## **Informe Consolidado de Solicitud de Aclaraciones, Rectificaciones y/o Ampliaciones Complementario a la Declaración de Impacto Ambiental del Proyecto "Actualización de Planta de Champiñones"**

Nombre del Titular : Inversiones Bosques del Mauco S.A.  
Nombre del Representante Legal : Manuel José Ariztía Benoit  
Dirección : Parcela 40 S/N, Ex Fundo las Gaviotas, camino Concón-Quintero (Ruta F-30-E) km 2, comuna de Quintero, Región de Valparaíso.

El presente Informe Consolidado de Solicitud de Aclaraciones, Rectificaciones o Ampliaciones Complementario a la Declaración de Impacto Ambiental del proyecto "Actualización de Planta de Champiñones", contiene las observaciones generadas en virtud de la revisión de la ADENDA.

Figura 1: Extracto Plano de las partes y obras del Proyecto.

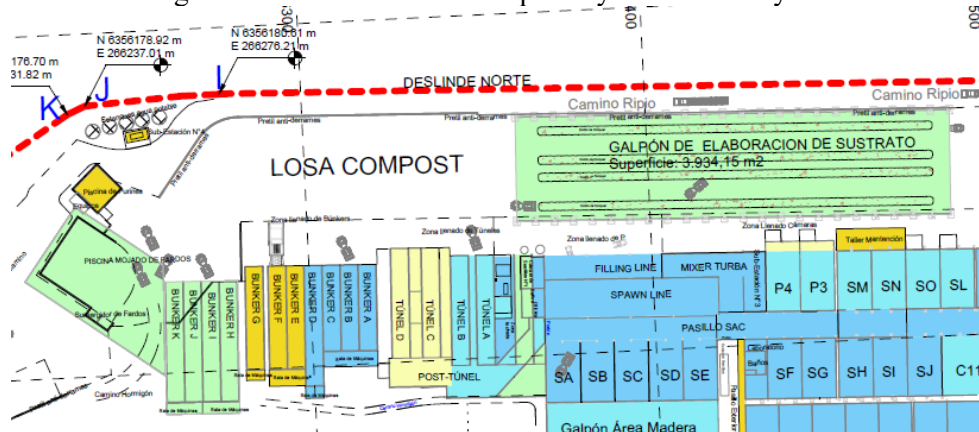
- 14) Respecto de las obras que define el titular, se solicita utilizar la misma nomenclatura en todos los documentos del expediente, ya que se evidencian numerosas inconsistencias, por ejemplo, en relación a los galpones, en la leyenda del plano “Nuevo Plano - SMA013 - Construcciones PRE-POS RCA 2009 + DIA v.09-04-2026.1” (Adenda, Anexo 1.1), los denomina como "Cierre de cordones" y "Cierre Sector Piscina de Humectación", y en la imagen indica “Galpón de elaboración de sustrato” y “Piscina Mojado de fardos”. Por otra parte, en Adenda, Tabla 12, los define como “Galpón mojado de fardos” y “Galpón losa de sustrato”.
